RG.271.2.2020.GL.1

Przetarg nieograniczony pn. **Budowa publicznie dostępnego samorządowego parku rekreacyjnego – etap I część 1**

W odpowiedzi na pytania wykonawców do treści SIWZ poniżej przedstawiam zadane pytania wraz z odpowiedziami.

A3 PRZEPUSTY POD CIĄGAMI PIESZYMI 1:50

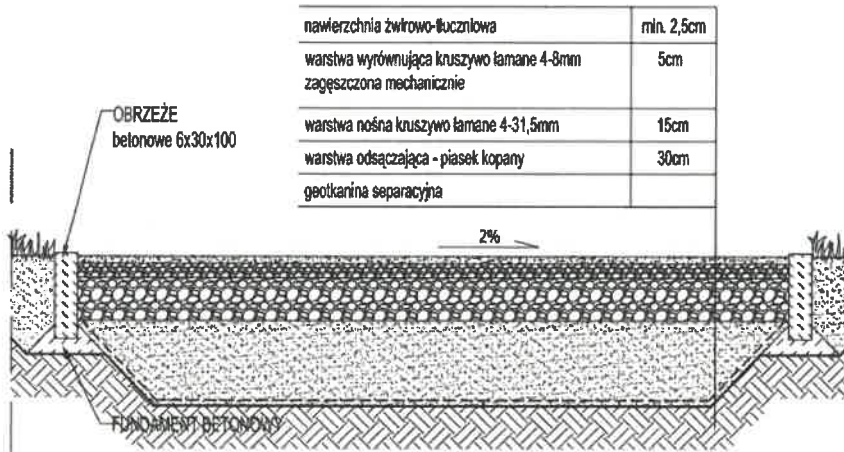
6. Proszę o dołączenie rysunków wg projektu budowlanego: A2, A3, A4, A5, A6, A7, A8

7. Proszę o szczegółowe informacje odnośnie przepustów pod ciągami pieszymi (parametry)

Materiał: beton klasy C35/45

Metoda produkcji: wibroprasowane

Średnica 500 mm

Ad.1 min 60mm

NAWIERZCHNIA ŻWIROWO-TŁUCZNIOWA CIĄGÓW PIESZYCH | SKALA 1:20

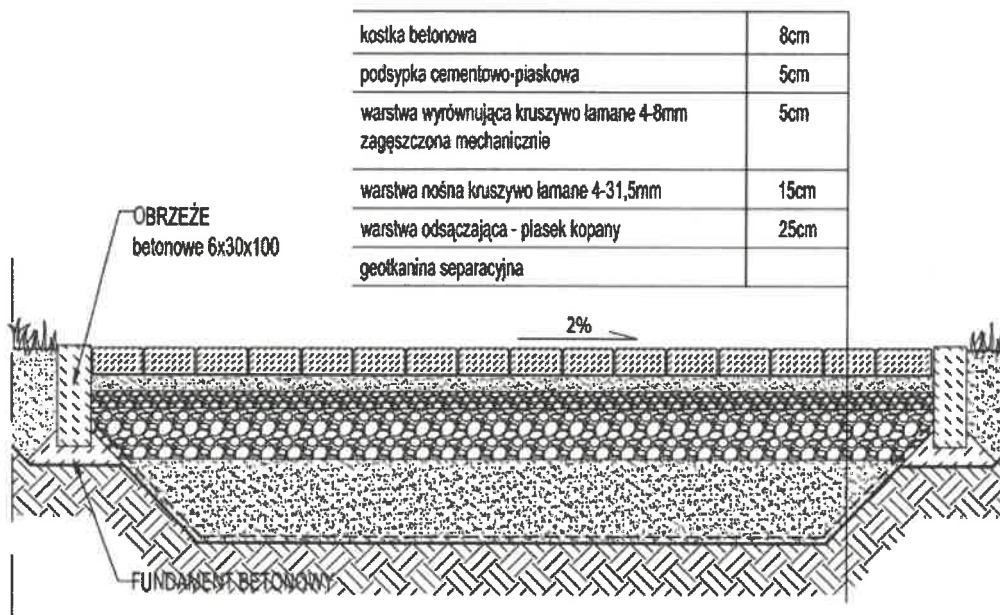
2. Jaka ma być grubość warstwy odsączającej pod nawierzchniami bezpiecznymi i ciągami pieszymi? Zwiększenie grubości warstwy odsączającej pod niektórymi nawierzchniami do 25 a nawet do 30 cm generuje dodatkowe koszty.

Ad.2 warstwa odsączająca- piasek kopany 30cm

NAWIERZCHNIA BEZPIECZNA ŚCIEŻKI ZDROWIA styk z ciągiem pieszym | SKALA 1:20

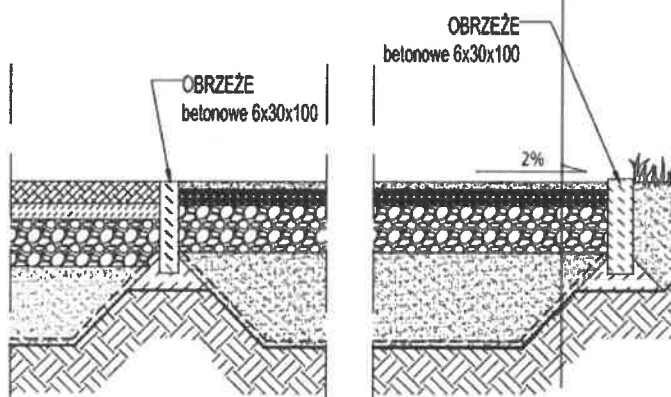
4. Czy nawierzchnie z ciągów pieszych - nawierzchnia bezpieczna ścieżki zdrowia powinna być ograniczona obrzeże? Jeśli tak to jakim?

1. Czy nawierzchnia bezpieczna wokół urządzeń ścieżki zdrowie i przy zjeżdżalni ma być wykonana z warstwy piasku 0,2-2,0 mm czy też z płyt SBR?

Ad.4 Zgodnie z przedmiarem 59 d.10 obrzeża betonowe o wym. 30x6 cm

Ad.1 Warstwa piasku 0,2-2,0 mm

Ad.2 Obrzeża betonowe o wymiarach 30x6 cm
